<b>Sitzungsvorlage</b>		<b>Vorlage- Nr:</b>	<b>VO/2017/1419-62</b>
Federführend: 62 Bauordnungsamt		Status:	öffentlich
Beteiligt:		Aktenzeichen:	2122/17
		Datum:	16.01.2018
		Referent:	Beese Thomas
<b>Errichtung eines Ausweichquartieres für die Maria-Ward-Schule Bamberg, Dientzenhoferstr. 21, Heinrichsdamm 32</b>			
<b>Tischvorlage</b>			
Beratungsfolge:			
Datum	Gremium	Zuständigkeit	
17.01.2018	Bau- und Werksenat	Entscheidung

Für die Dauer der Generalsanierung der Maria Ward Schule BA III soll ein Ausweichquartier in Form eines dreigeschossigen Gebäudes in Holz – Modulbauweise errichtet werden. Neben den acht Klassenräumen je Etage ist jeweils ein Technikraum und WC – Anlagen vorgesehen. Das Gebäude soll bis 2022 genutzt werden, dann wird es wieder abgebaut und einer anderen Nutzung zugeführt. Zugleich sollen die auf diesem Standort bereits bestehenden Ausweichschulräume der Maria-Hilf-Schule ebenfalls von Herbst 2018 bis 2022 durch die Maria-Ward-Schulen mit genutzt werden.

Flurkarte 1 : 1000 zur Bauvorlage nach § 7 Abs. 1 BauVorIV Erstellt am 07.11.2017

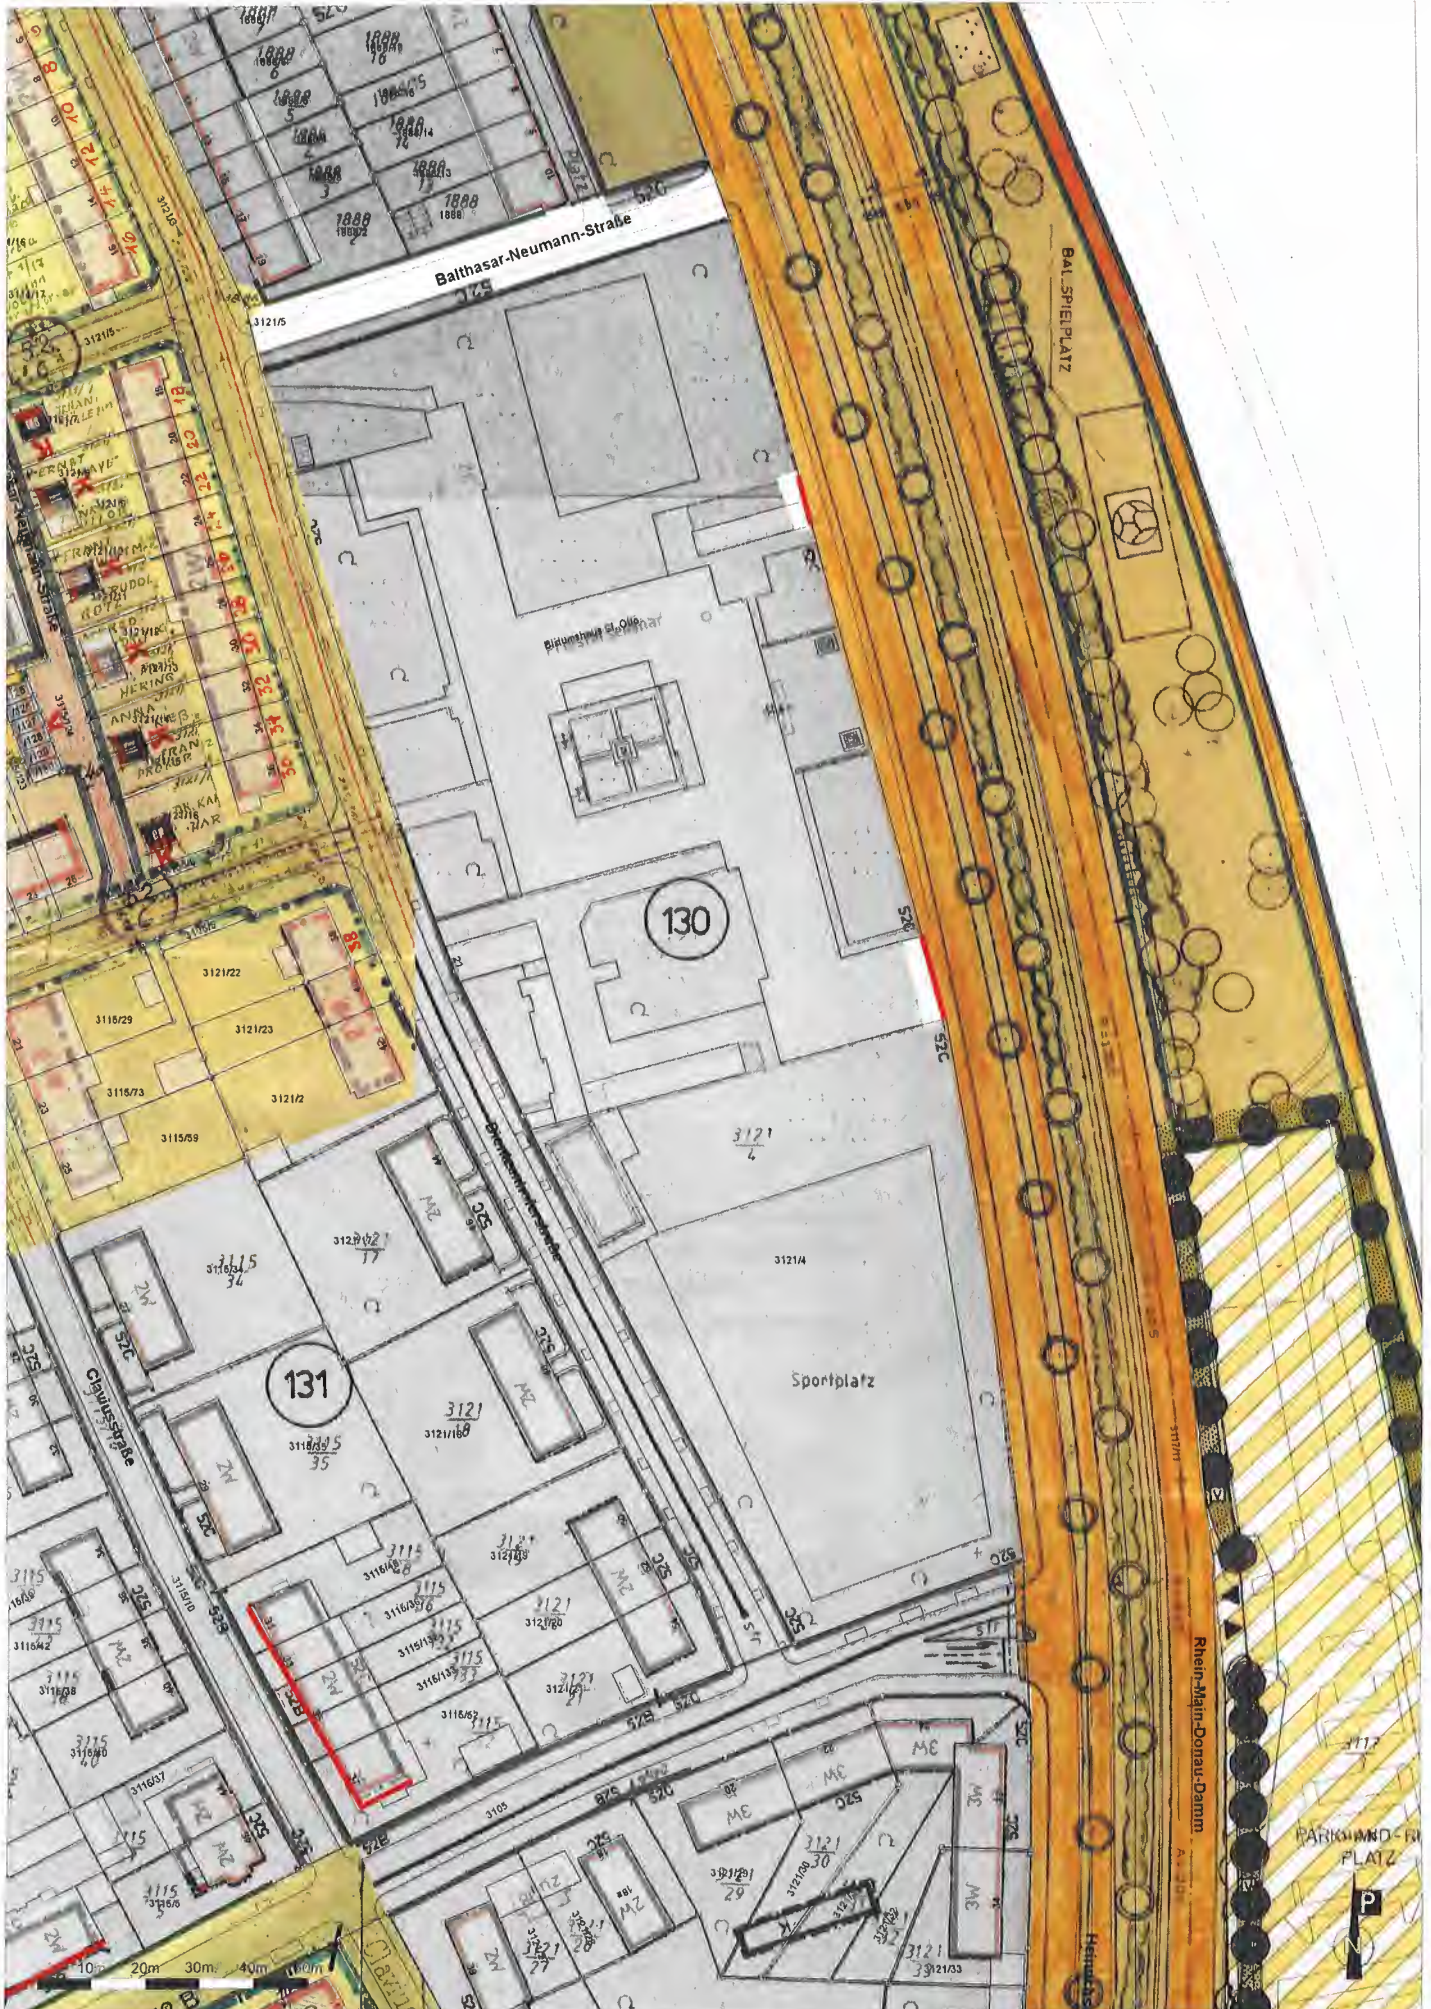
Im Bereich des Gebäudekörpers und des Fahrradabstellplatzes befinden sich nach BSVO geschützte Bäume. (4 x Ahorn, 1 x Walnuss, Stammumfang 1,60) Eine Fällgenehmigung wurde bisher nicht erteilt. Die Bäume sollten aus Sicht des Naturschutzes erhalten werden (v.a. im Hinblick auf den provisorischen Charakter des Quartiers). Die Planung wäre entsprechend zu ändern (Verschiebung des Gebäudekörpers nach Osten und angepasste Anordnung der Fahrradstellplätze).

Wie dargestellt, sind zur Realisierung des Vorhabens fünf Bäume, die der Baumschutzordnung unterliegen, zu fällen. Weil die Baukörper an der schmalsten Stelle ohnehin nur rund neun Meter Abstand zueinander haben, scheidet ein Verschieben des Gebäudes um die zum Baumerhalt mindestens erforderlichen 10 m aus. Außerdem muss gesehen werden, dass parallel zu diesen sechs Bäumen (der südlichste bleibt erhalten) auf dem Privatgrundstück weitere acht öffentliche Alleebäume in der Dientzenhoferstraße bestehen.

Das Aufrechterhalten der Konkurrenzsituation erscheint weder baumfachlich noch städtebaulich zielführend, vielmehr ist es sinnvoll, die ohnehin schief gewachsenen Bäume auf dem Privatgrundstück zu fällen, um die Allee in der Dientzenhoferstraße wieder frei zu stellen und diesen Bäumen angemessene Entwicklungsmöglichkeiten zu geben.

Selbstverständlich wird der Bauherr zu Ersatzpflanzungen gemäß Baumschutzordnung verpflichtet werden.

ANSICHT NORD-OST

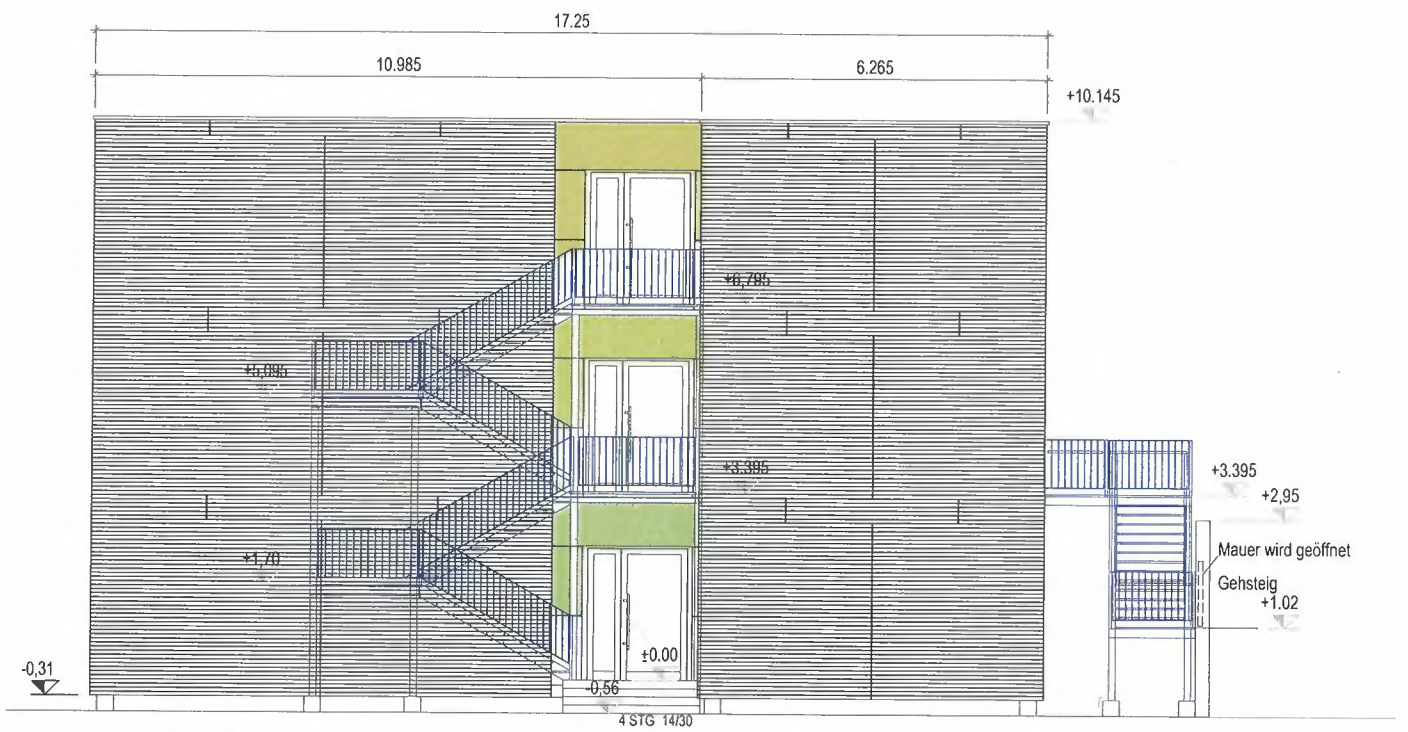
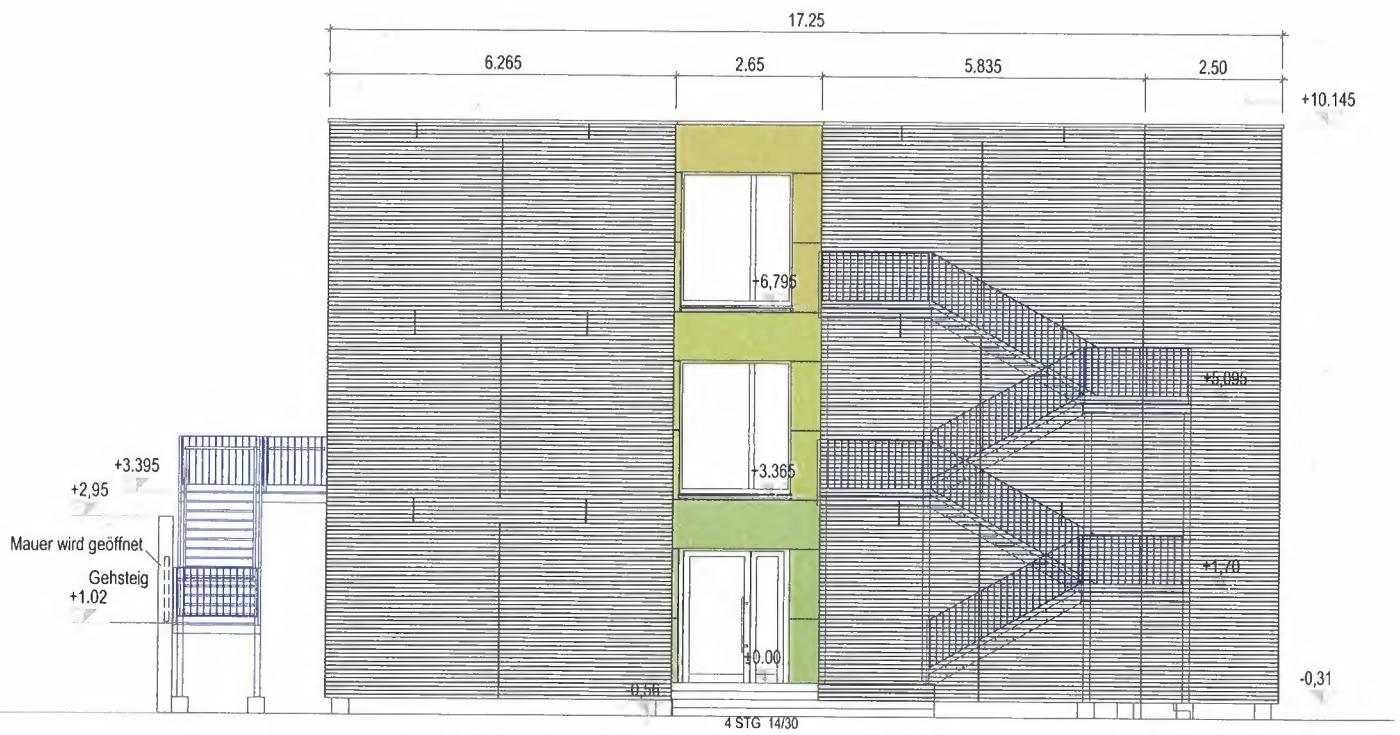
Der Errichtung eines auf die Dauer der Sanierungsmaßnahme der Maria-Ward-Schulen bis 2022 befristeten Ausweich-Gebäudes lt. eingereicherter Planung stehen denkmalpflegerische Belange nicht entgegen.
